Referencia: Expediente: LAM5678
Asunto: Comunicación Resolución No. 00391 del 20/03/2018

AUTORIDAD NACIONAL DE LICENCIAS AMBIENTALES - ANLA –

RESOLUCIÓN N° **00391**

Por la cual se resuelve un recurso de reposición y se toman otras determinaciones"

Figura 2.5 Áreas de Influencia Indirecta y Directa Físico-biótica del proyecto

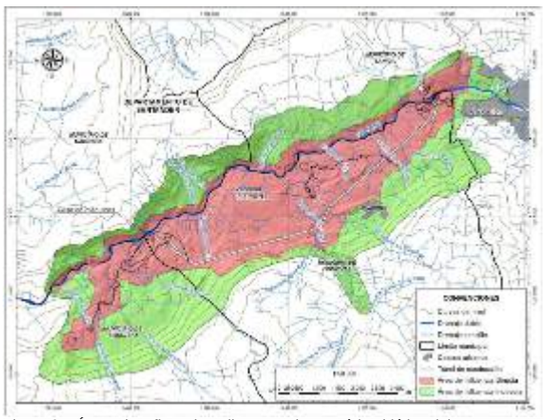
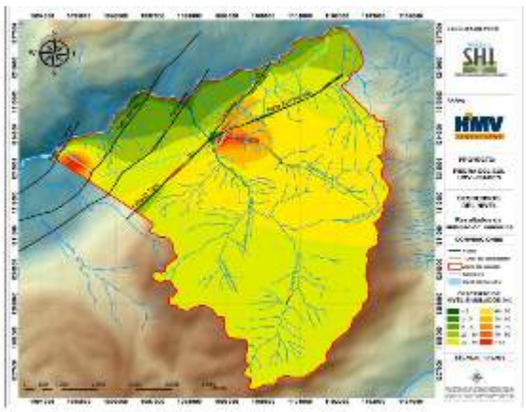
Además, una comparación entre la Figura 2.5 Áreas de Influencia Indirecta y Directa Físico-biótica del proyecto, presentado por la empresa en el capítulo 2, página 8 y la Figura 3.54 Zona de posible afectación del túnel de conducción. Escenario A (capitulo 3, página 139), muestra una incoherencia entre lo planteado como áreas de afectación en lo que respecta al recurso hídrico subterráneo. Se evidencia un análisis aislado y parcializado, excluyendo al casco urbano de Pinchote y la cuenca hidrológica de la quebrada La Pinchota del Área de Influencia Directa - AID, siendo estas, las áreas de mayor afectación por abatimiento de los niveles simulados.

Por lo anterior esta Autoridad considera que la metodología utilizada para llevar a cabo los modelos hidrogeológicos es adecuada. Sin embargo, existieron inconsistencias en la delimitación y justificación del área de influencia física del proyecto. En consecuencia, esta autoridad ratifica lo expuesto en la Resolución objeto de alzada.

Figura 1 Localización de Áreas de importancia para la Conservación de aves en al área de influencia del Proyecto Hidroeléctrico
Fuente: SIG ANLA.01/02/2018,

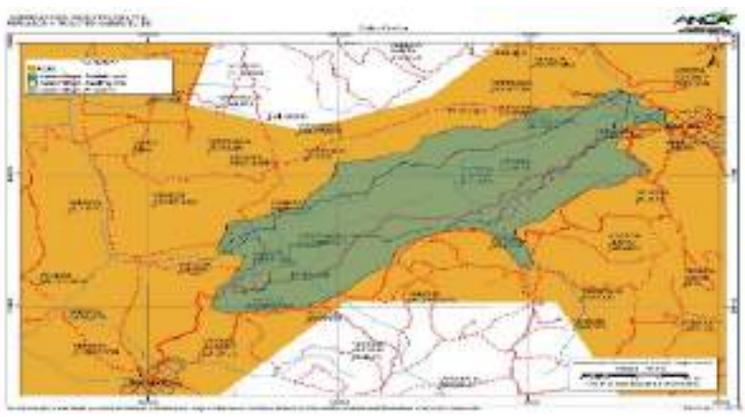
Por lo anterior, es dable señalar que la sociedad ISAGEN S.A. E.S.P no realizó un análisis que permita esclarecer cuales fueron los elementos técnicos que dan soporte a la definición del área de influencia, por lo que se considera que no da cumplimiento a lo establecido en el numeral 2.3 del artículo primero del Auto 2766 del 03 de septiembre del 2012, en relación a justificar técnicamente la determinación de la definición del Área Influencia Indirecta -AII del proyecto desde los componentes (…) y biótico (…), por tanto, esta Autoridad se reitera que el Área de Influencia del Proyecto no fue delimitada conforme a los Términos de Referencia HE-TER-1-01 ni de acuerdo a lo solicitado en el Auto 2766 del 2012.

Aunado a lo anterior, la ausencia de información en la caracterización biótica relacionada en las Áreas de Importancia para la Conservación de Aves – AICA, teniendo en cuenta que toda el área de influencia del proyecto se encuentra sobrepuesta al AICA CO074 (Bosques Secos del Valle del Río Chicamocha), establecida desde el 2008 y cuyo principal objetivo es determinar el estatus, la distribución y los requerimientos ecológicos de dos especies de aves endémicas del cañón del Chicamocha y críticamente amenazadas: el Cucarachero de Nicéforo (Thryothorus nicefori) y el Colibrí Ventricastaño (Amazilia castaneiventris)4, información de carácter relevante para el análisis de la caracterización y contenido del Estudio de Impacto Ambiental-EIA. También para dicha área se establecen endemismos a nivel de especie y subespecie, como el de Ortalis columbiana, Myiarchus apicalis, Momotus

Mapa 36: ZONIFICACION AMBIENTAL | Mapa 45: ZONIFICACIÓN AMBIENTAL

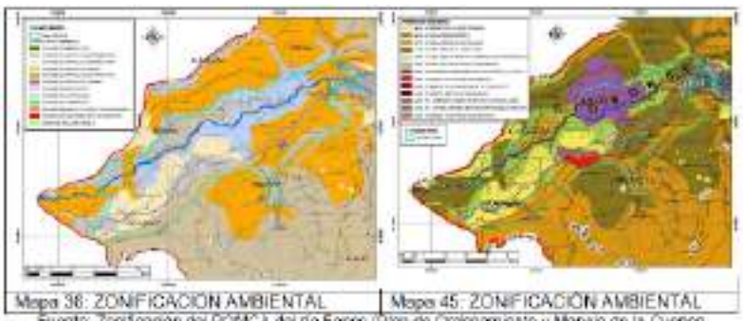
Si bien la versión digital del POMCA entregado, el cual debe ser tomado como una propuesta en construcción pero no como un acto administrativo, fue consultado y tenido en cuenta por las Empresas Desarrolladoras del Proyecto en aspectos como rondas de protección de cuerpos de agua, entre otros; otra información de dicha versión digital NO podía ser tenida en cuenta para otros temas, precisamente porque el documento no había sido terminado en su totalidad, por ejemplo en tema de riesgos, y se encontraron inconsistencias, como la que se muestra en la ¡Error! No se encuentra el origen de la referencia. (sic)

Por otra parte, la ANLA debe diferenciar la escala de captura de información utilizado por la CAS para la elaboración del POMCA que es de 1:100.000, mientras que la utilizada por HMV INGENIEROS LTDA E ISAGEN S.A. E.S.P es de 1:15.000 (incluso mayor a la solicitada en los Términos de Referencia - TR)."

De lo señalado se evidencia (i) Que la ANLA omitió o no tuvo en cuenta los anexos del EIA para determinar la diligencia con la que se desarrolló el estudio por parte de los promotores del proyecto al solicitar información sobre el POMCA, el cual no estaba adoptado por la CAS para la fecha de presentación de la información; y más aún que a la fecha no existe un Acuerdo que lo adopte; y (ii) se presenta un error de interpretación jurídica pues para que el Plan de Ordenación y Manejo de la Cuenca Hidrográfica se constituya en norma de superior jerarquía y determinante ambiental, debe ser una norma vinculante, es decir, debe ser adoptado por la Corporación Autónoma Regional (Decreto 1640 de 2012, compilado en el Decreto 1076 de 2015) mediante acto administrativo debidamente publicado."

Figura 2.5 Áreas de Influencia Indirecta y Directa Físico-biótica del proyecto.

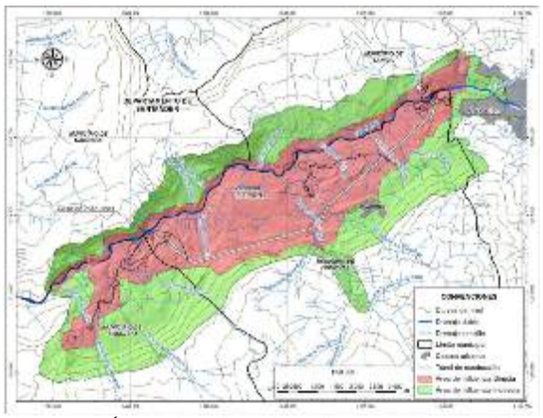
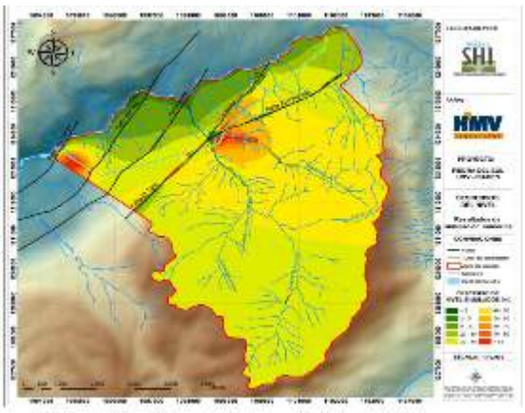
Una comparación entre la Figura 2.5 Áreas de Influencia Indirecta y Directa Físico-biótica del proyecto, presentado por la empresa en el capítulo 2, página 8 y la Figura 3.54 *Zona de posible afectación del túnel de conducción. Escenario A* (capitulo 3, página 139), muestra una incoherencia entre lo planteado como áreas de afectación en lo que respecta al recurso hídrico subterráneo. Se evidencia un análisis aislado y parcializado, excluyendo al casco urbano de Pinchote y la cuenca hidrológica de la quebrada La Pinchota del área de influencia directa, siendo estas, las áreas de mayor afectación por abatimiento de los niveles simulados.

Figura 3. Comparativo de diseños de infraestructura

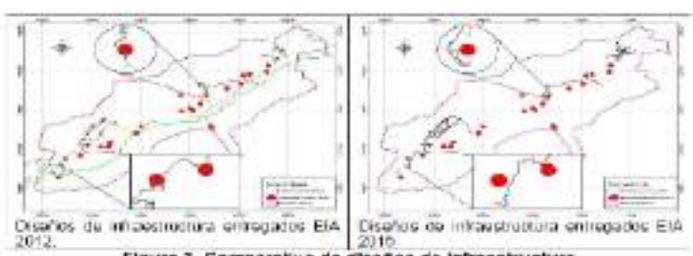
Lo anterior, demuestra como las Empresas Promotoras del Proyecto desde los diseños evitan impactos, como es en este caso la afectación de puntos de agua, precisamente por el reconocimiento de la situación delicada respecto al recurso y con el fin de evitar una afectación innecesaria (ver plano 2148-08-Cv-DW-067 del EIA con 4120-E1-102020 del 12 de agosto de 2011 y ver plano 16 "VIA A CASA DE MAQUINAS" del EIA con información adicional con radicado 2015006374-1-00 DEL 10 de febrero de 2015).

Figura 4. Georreferenciación de manantiales, captaciones y acueducto

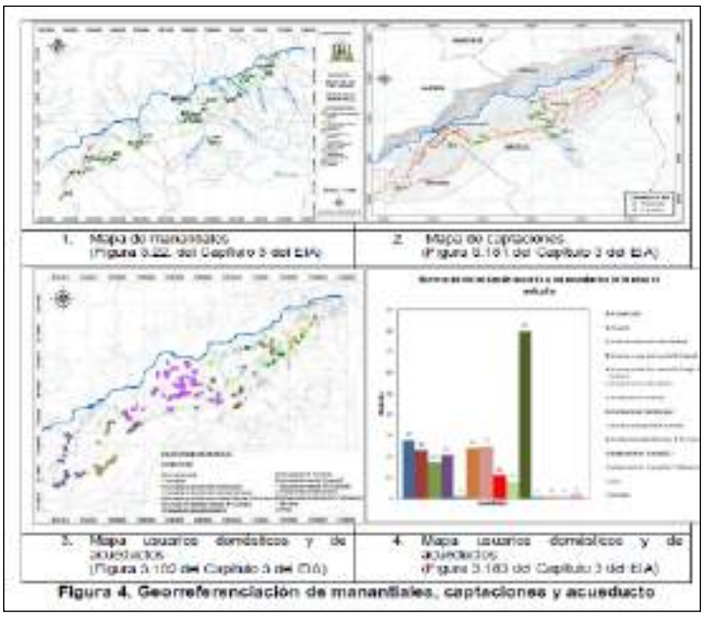
Por otra parte, además de realizar dichos censos, se realizó una descripción por cada punto de agua censado (inclusive en los manantiales se realizaron análisis físico químicos con el fin de verificar conectividad con aguas subterráneas), y se georreferenciaron, tal y como se puede apreciar en la figura siguiente (Mapas Tomados del Capítulo 3 del EIA). Lo anterior, demuestra que los promotores del Proyecto llevaron a cabo un estudio con la responsabilidad y rigurosidad técnica que éste amerita."

Fuente: HMV Ingenieros Ltda., 2013. Figura 3.13 del EIA a partir de los EOT de Socorro, San Gil, Cabrera y Pinchote
Figura 6. Transposición de las obras del Proyecto con áreas definidas en la categoría de suelos de protección.

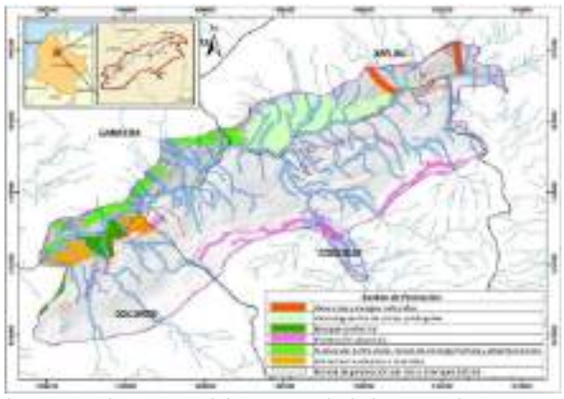
Adicionalmente, en el numeral 3.3.1.7.2: Suelos de Protección definidos en los instrumentos de ordenamiento de los municipios del área de influencia socioeconómica, se destacó que estos instrumentos de ordenamiento han establecido suelos de protección en zonas de recarga hídrica y rondas de protección de río y drenajes, como se evidencia en la figura siguiente (Figura 3.13 del EIA).

Figura 3.64 DHI para manantiales y quebradas y descensos simulados con el modelo numérico

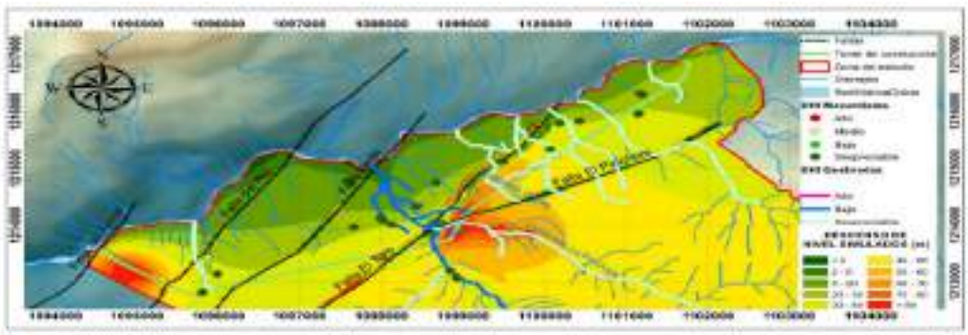
La comparación realizada en el documento (Figura 3.64; capitulo 3; página 156) y en el cual resalta la coherencia relativa entre el modelamiento numérico y el DHI, generando una alerta de monitoreo en la quebrada La Laja. Sin embargo, se evidencia ciertas incongruencias en el análisis comparativo. Por ejemplo: para la modelación matemática la mayor afectación por el abatimiento de niveles en la zona, se encuentra localizada en la confluencia de los sistemas de fallas de El Toro y El Pinchote, siendo la Quebrada La Pinchota, el drenaje con mayor afectación, mientras que el método DHI considera despreciable la afectación para este cuerpo de agua. Por otro lado, los manantiales se consideran de muy baja afectación (despreciable por utilizar el término propuesto) con la metodología DHI y en una zona con descensos entre 20 y 40 metros de abatimiento.

Figura 3.64 DHI para manantiales y quebradas y descensos simulados con el modelo numérico

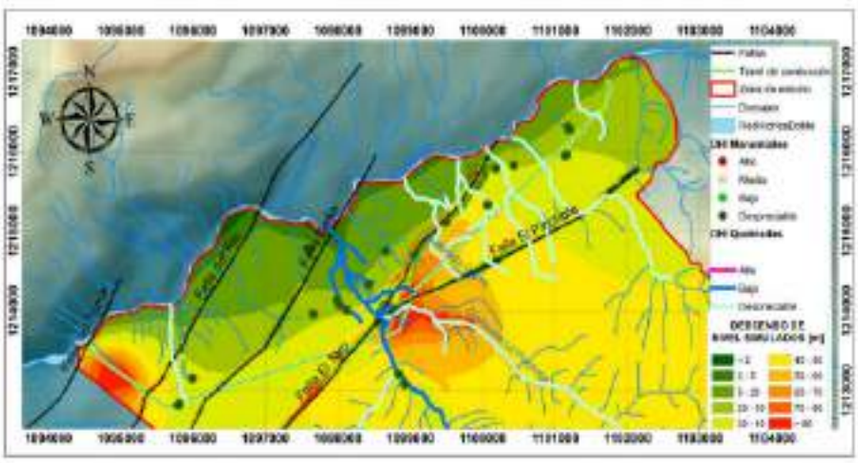
Por otro lado, los manantiales se consideran de muy baja afectación (despreciable por utilizar el término propuesto) con la metodología DHI en una zona con descensos entre 20 y 40 metros de abatimiento.

Figura 36. Relación Manantial vereda ojo de agua versus obras

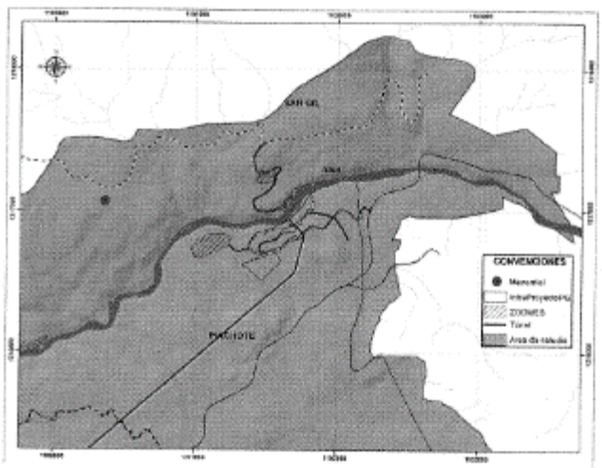
ISAGEN manifiesta que, en la Vereda Ojo de Agua del municipio de San Gil, se realizó el inventario de manantiales, por HMV Ingenieros e Hidroceron en el año 2010 y 2011, dentro del cual se identificó el manantial Ojo de agua, identificado con el ID 15, en las coordenadas 1.100.356 E y 1.217.061 N, ver Tabla 3.12, numeral 3.2.5.3. Inventario de puntos de agua. Adicionalmente, en la vereda Ojo de agua, las obras que se realizarán corresponden a la vía de acceso al contrafuerte derecho y una zona de depósito, las cuales no entrarán en conflicto con el manantial identificado, tal como se observa en la siguiente figura.

Figura 3.64 DHI para manantiales y quebradas y descensos simulados con el modelo numérico

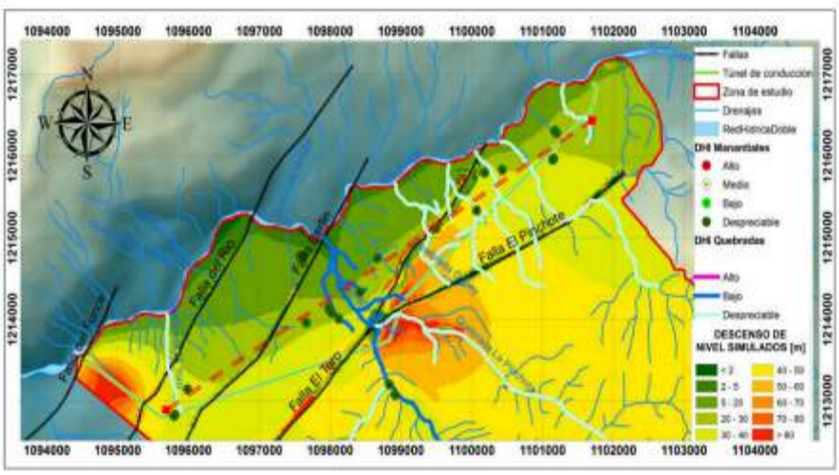
En relación con las variaciones del nivel freático la modelación numérica muestra un descenso en los niveles de 5 hasta 40 metros, sobre el corredor de descarga que conforman los manantiales inventariados y que son altamente sensibles a cualquier fluctuación por mínima que esta sea. Este impacto tendría un carácter irreversible si se tiene en cuenta la descripción presentada en el Estudio de Impacto Ambiental- EIA, por lo que su importancia estaría en crítico. Ahora bien, el análisis con el método DHI considera despreciable la afectación para los cuerpos de agua y los manantiales, por lo que la importancia de este impacto estaría como bajo a muy bajo. Razón por la cual, esta Autoridad no encuentra coherencia en los resultados presentados.

Figura 2.5 Áreas de Influencia Indirecta y Directa Físico-biótica del proyecto.

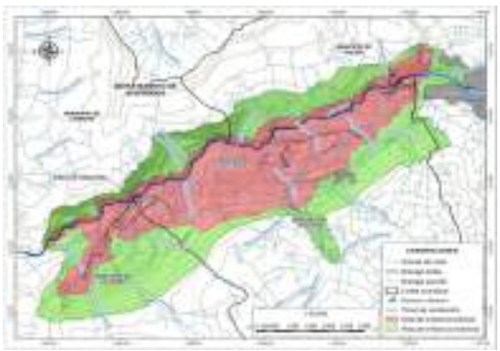
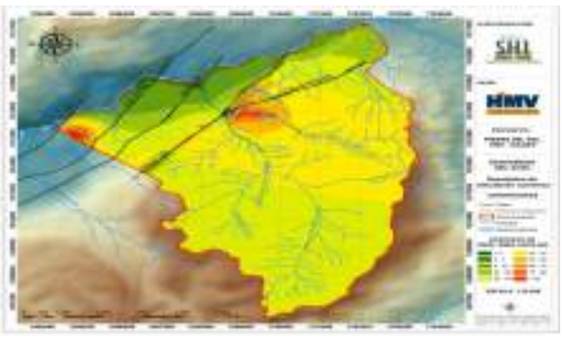
Además, una comparación entre la Figura 2.5 *Áreas de Influencia Indirecta y Directa Físico-biótica del proyecto*, presentado por la empresa en el capítulo 2, página 8 y la Figura 3.54 *Zona de posible afectación del túnel de conducción. Escenario A* (capitulo 3, página 139), muestra una incoherencia entre lo planteado como áreas de afectación en lo que respecta al recurso hídrico subterráneo. Se evidencia un análisis aislado y parcializado, excluyendo al casco urbano de Pinchote y la cuenca hidrológica de la quebrada La Pinchota del área de influencia directa, siendo estas, las áreas de mayor afectación por abatimiento de los niveles simulados.
